CORNARE		
NÚMERO RADICADO:	112-1121-2017	
Bede o Regional:	Bede Principal	
Tipo de documento:	ACTOS ADMINISTRATIVOS-RESOLUCIONES AM...	
Fecha:	27/03/2017	Hora: 15:09:20.6... Follos:

POR MEDIO DE LA CUAL SE RESUELVE UN RECURSO DE REPOSICIÓN

Que mediante Resolución N° 112-0395 del 9 de febrero de 2017, se **AUTORIZÓ OCUPACIÓN DE CAUCE** a la **SOCIEDAD OPERADORA DE AEROPUERTOS CENTRO-NORTE "AIRPLAN S.A"** con Nit 900.205.407-1, a través de su Representante Legal Suplente la señora **JULIANA VELEZ CHAVARRIAGA** identificada con cedula de ciudadanía número 1.128.268.781 y su Apoderada la señora **LINA MARIA GONZÁLEZ MEJÍA** identificada con cedula de ciudadanía número 39.449.162 en calidad de Apoderada, **para la construcción de las obras 3,4,5,6,7,8,9,10,11 y 12 localizadas en el Aeropuerto JMC**, del municipio de Rionegro, debido a la ampliación de la zona de seguridad del mismo conforme al estudio presentado.

Canal 1.5 m x 3.67 m

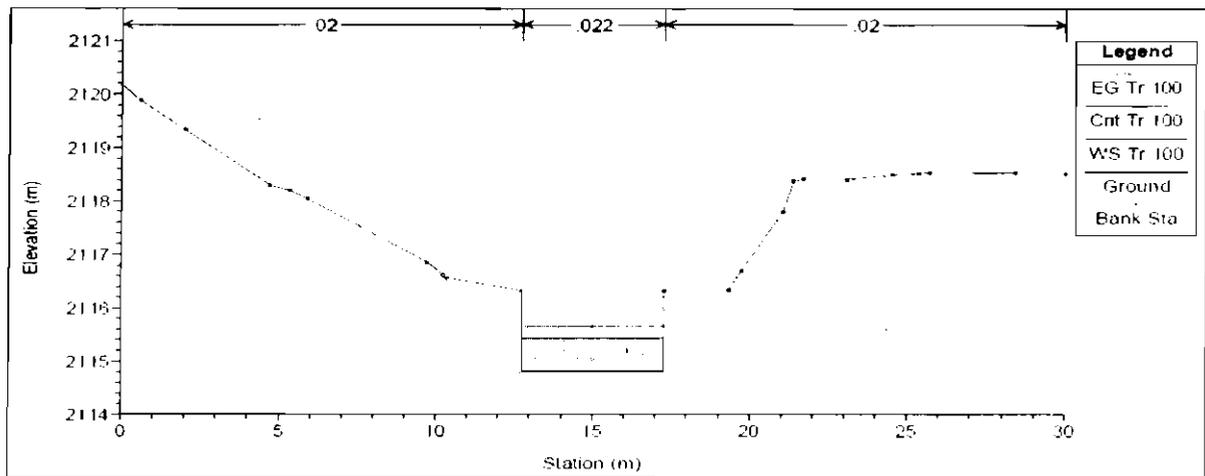
3.4 El interesado informa que mediante concepto técnico enviado por el consultor externo, Gestión en Ingeniería Civil y Ambiental S.A.S. (GICA), en el Capítulo 6.1.1.2. de "ESTUDIOS Y DISEÑOS PARA LA AMPLIACIÓN DE LA ZONA DE SEGURIDAD DEL AEROPUERTO INTERNACIONAL JOSÉ MARÍA CÓRDOVA" se analizaron las estructuras en el programa HecRas y éstas cumplen para transportar el caudal de 10.80 m³/s., ya que:

- El canal en bolsacreto de altura de 1.50 m y ancho de 3.67 m, genera una altura de lámina de agua de 0.63 m para Tr 100 años (10.80 m³/s).
- El canal en Box Culvert doble cajón de 2.0 m x 2.0 m, genera una altura de lámina de agua de 1.23 m para Tr 100 años (10.80 m³/s).

4.1 El caudal máximo para el periodo de retorno (Tr) de los 100 Años para la Quebrada La Mina es de 10.80 m³/s.

4.2 Es factible acoger el recurso de reposición y con la información presentada, es procedente autorizar la ocupación de cauce sobre la quebrada La Mina para:

- Muro en sacos llenos de concreto con llaves transversales en sacos llenos de concreto en el fondo del cauce, espaciados cada 6 m. en promedio, con colcha gavión en el fondo, longitud 146,40 m. y capacidad mayor a 10.80 m³/s.
- Box culvert doble de 2 x 2 m que permite dar continuidad a una vía de servicio que se encuentra en la zona norte, longitud 6.74 m y capacidad mayor a 10.80 m³/s.
